品番	SH 61BA	品名	手洗付密結タンク	1 / 3
----	---------	----	----------	-------

衛生陶器補修品互換性情報

No. E0026

件名 タンク整流ジャバラについて

タンクふた底の違い

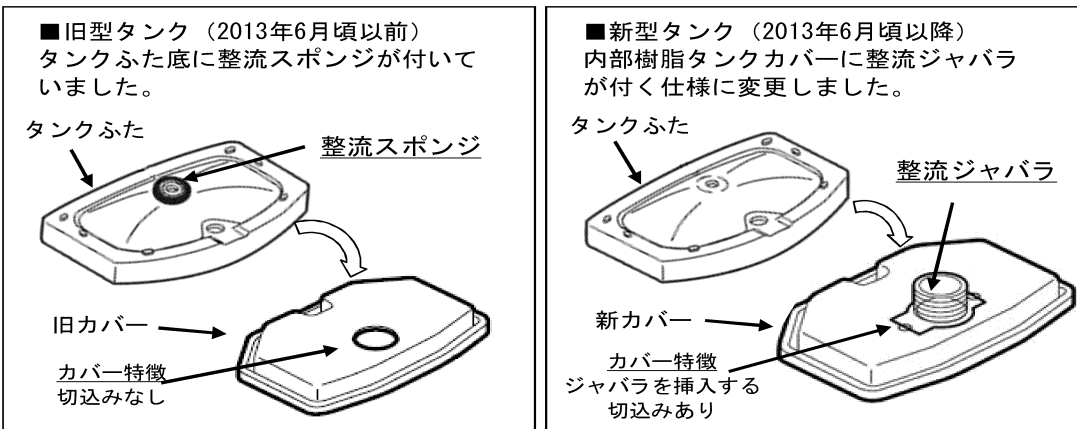
■対象製品のタンクふたには、ふた底に整流スポンジが付いているものと、付いていないものがあります。2013年6月頃から順次整流ジャバラ式に切り替えられています。
(新旧でカバー形状は異なりますが、整流ジャバラのみの取り替えは可能です)

- 現行製品は整流ジャバラ式に切り替わっていますので、整流スポンジは付いていません。
- 現在のタンクふた、陶器タンク式、内部樹脂タンク式、内部樹脂カバーのみの補修品には、整流ジャバラが付いていますので、補修の際、タンクふた底に整流スポンジが付いている場合は、はがして整流ジャバラ式に切り替えてください。
- 整流スポンジを付けたまま整流ジャバラ仕様のカバーを付けると、ふたが浮いてがたつきや漏水の原因となりますので、必ず整流スポンジは、はがしてください。
- 既に整流ジャバラが付いている製品に対して、補修品を手配すると整流ジャバラがだぶる場合があります。その場合は破棄ください。
